ЛИНЗЫ И КОМПЛЕКТЫ ЛИНЗ СИГНАЛЬНЫХ ПРИБОРОВ ЖЕЛЕЗНОДОРОЖНОГО ТРАНСПОРТА

МЕТОДЫ ИЗМЕРЕНИЙ СИЛЫ СВЕТА И
ФОКУСНОГО РАССТОЯНИЯ

ГОСТ 11946-78

Изменение № 1 ГОСТ 11946—78 Линзы и комплекты линз сигнальных приборов железнодорожного транспорта. Методы измерений силы света и фокусного расстояния

Черт. 1

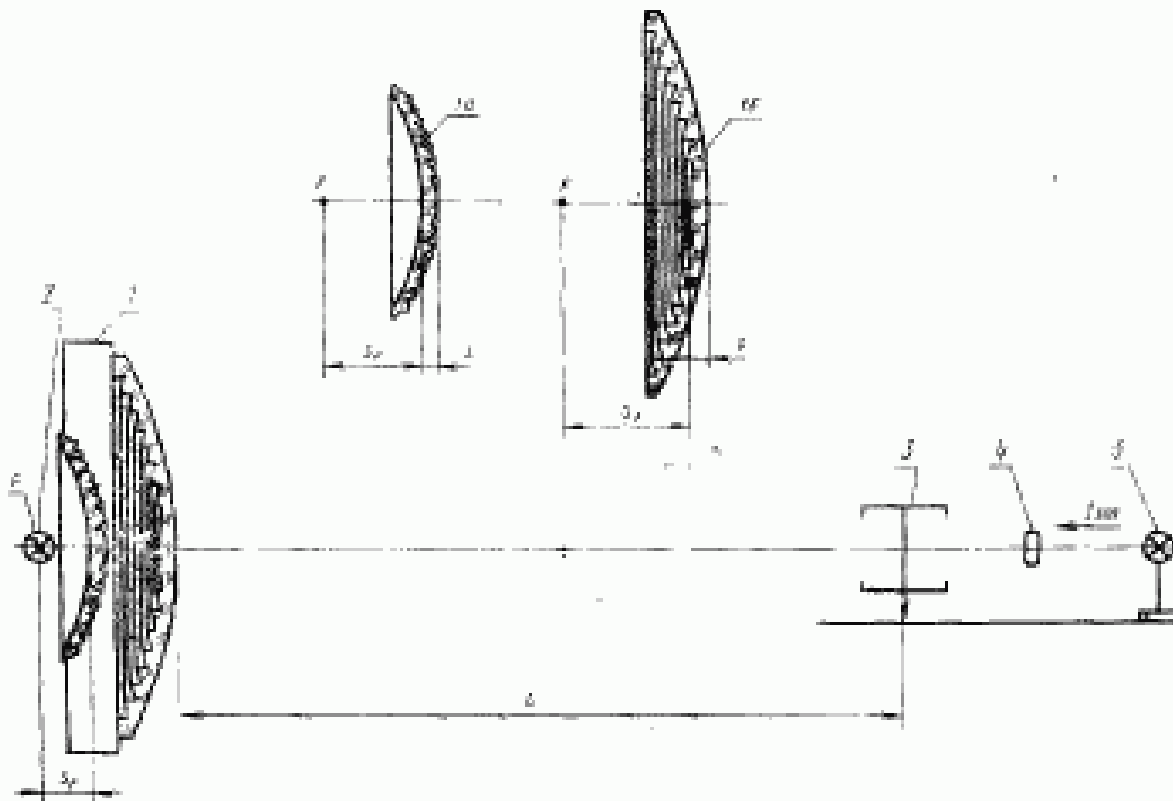
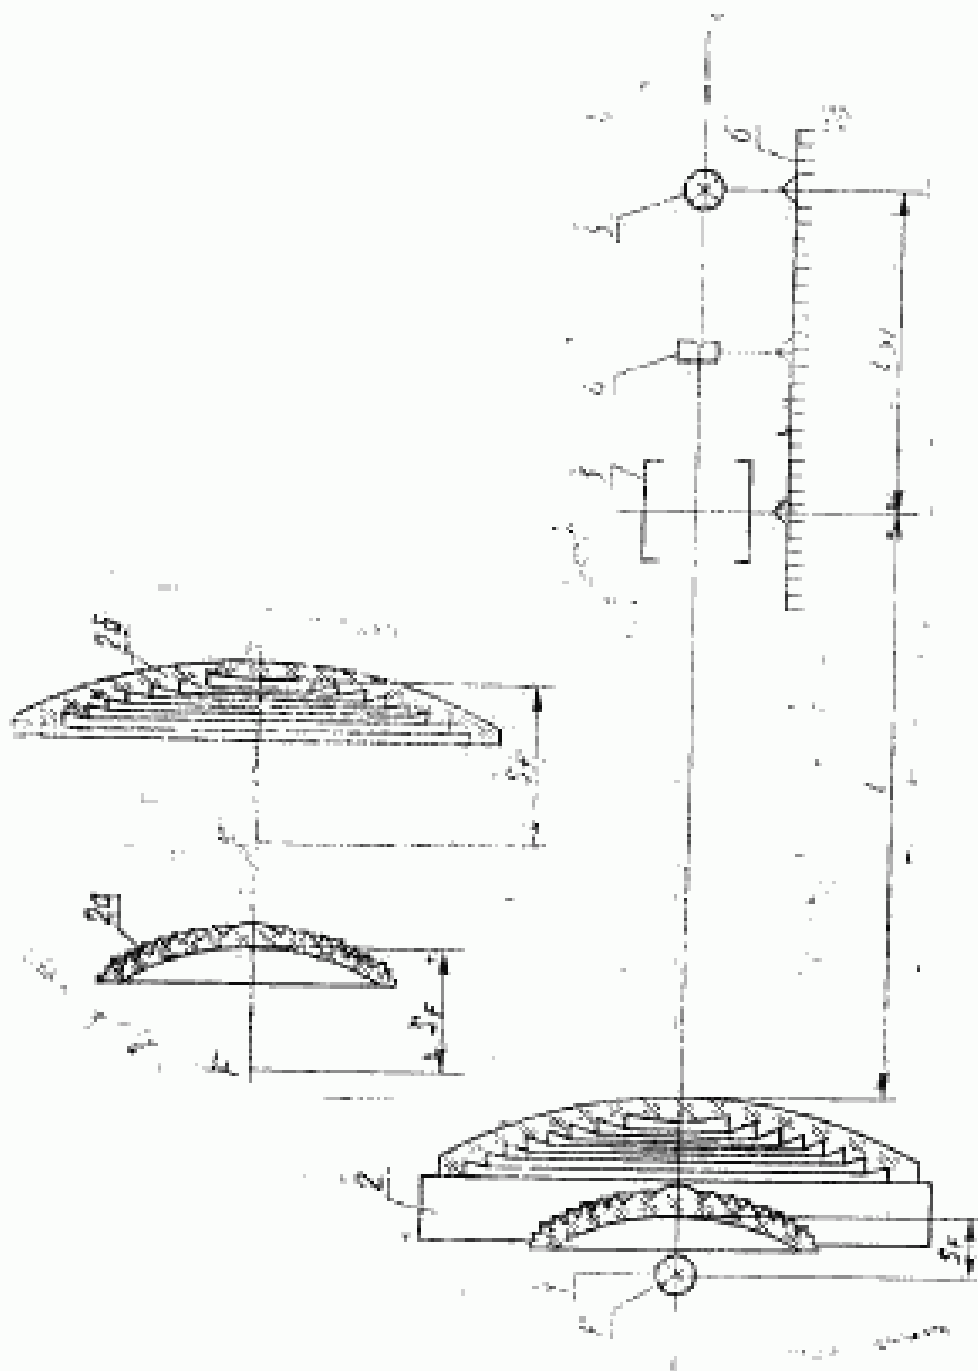
Приложение 1. Чертеж 1 заменить новым (см. с. 370).

1 — контрольная лампа с известной сферической силой света (I_{sp}); 2 — измерительный комплект линз или измерительная линза (2а и 2б); 3 — фотометрическая головка; 4 — контрольный светофильтр; 5 — контрольная лампа с известной силой света в заданном направлении (I_{sp}); 6 — фотометрическая камера; 7 — передний фокальный отрезок; l — расстояние между фотометрической головкой и комплектом линз (линзой); l_{sp} — измеренное расстояние между контрольной лампой с известной силой света в заданном направлении и фотометрической головкой

Черт. 2

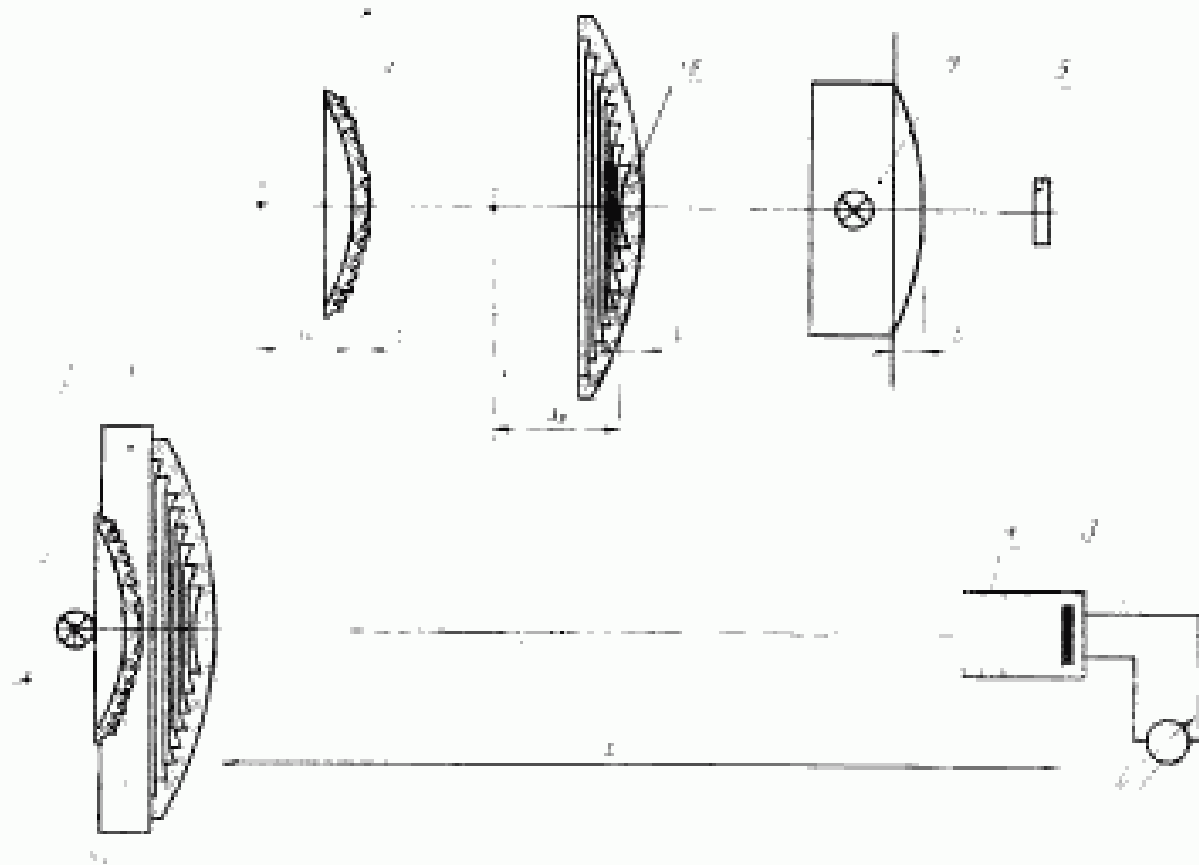
Чертеж 2. Позиции 1а, 1б и 7. Исключить размер l .

подрисовочная подпись. Заменить слова: « l — расстояние полного свечения комплекта линз или линзы» на « l — расстояние между фотоэлектрическим приемником и комплектом линз (линзой)»;

дополнить обозначением: « S_f — передний фокальный отрезок».
